# Кукморский Завод

# Металлопосуды

ПРОБЛЕМЫ, С КОТОРЫМИ СТОЛКНУЛИСЬ МОНТАЖНИКИ В  
ПРОЦЕССЕ СБОРКИ.

# Предоставление чертежей не верные размеры.

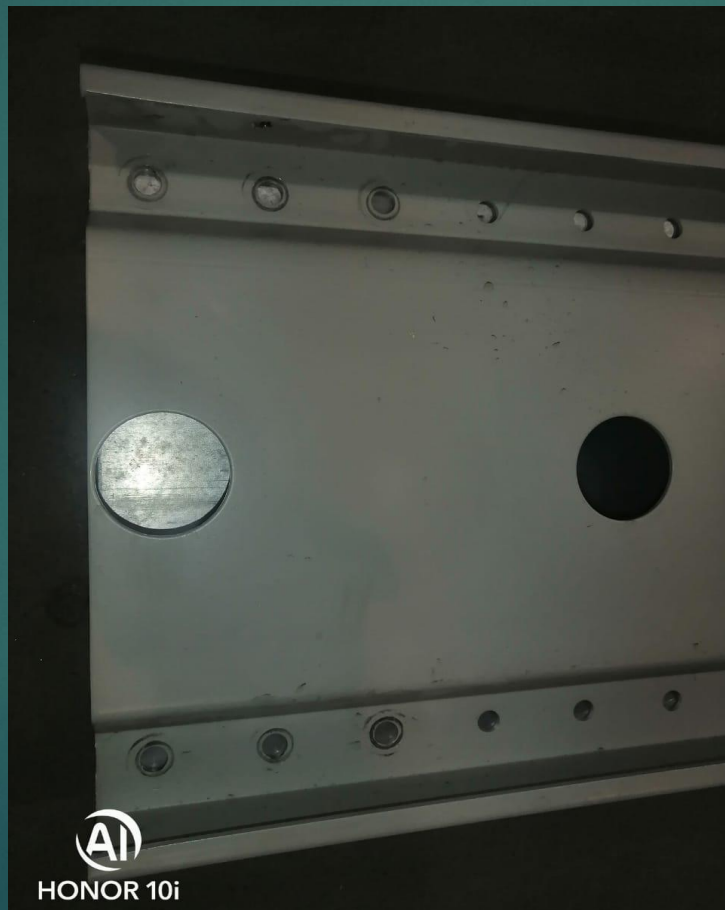
Чертеж от конструктора в  
1С

Чертеж от Заказчика на  
месте

Отверстия сигмы на стыке двух мезонинов не совпали. Часть сигм вообще пришла без отверстий. 50/50

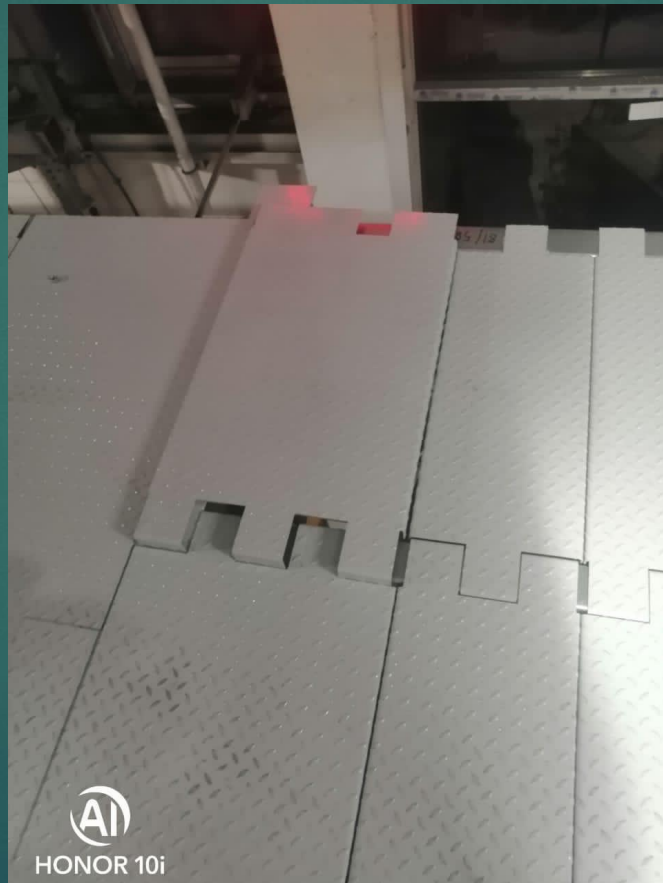
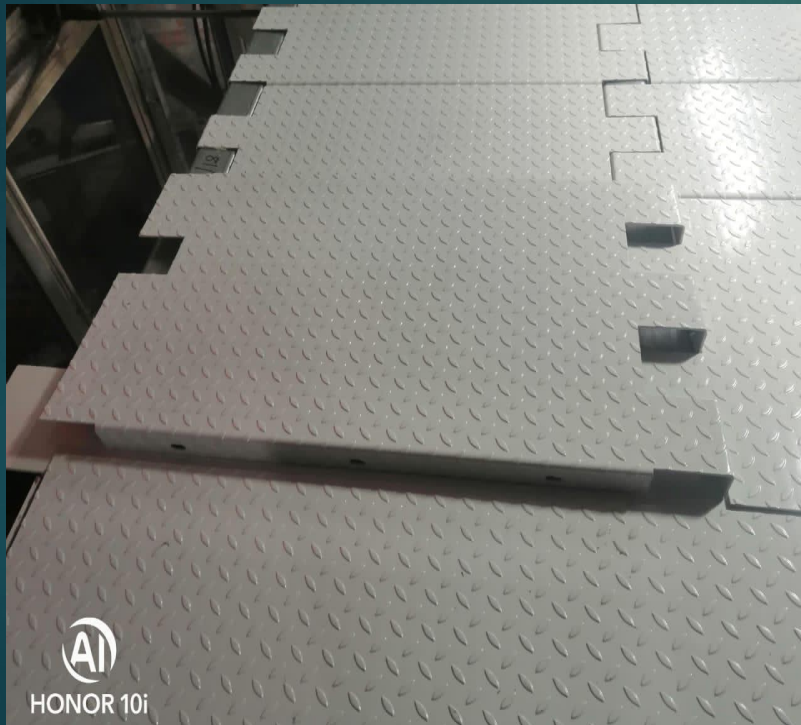
Настил разложен согласно схемы раскладки.  
Заказчика не устраивают не закрытые участки.

Один конструктор говорит, что  
вырезы сделаны под траверсы.

Другой конструктор дает чертеж по  
установке траверс под сигмой.
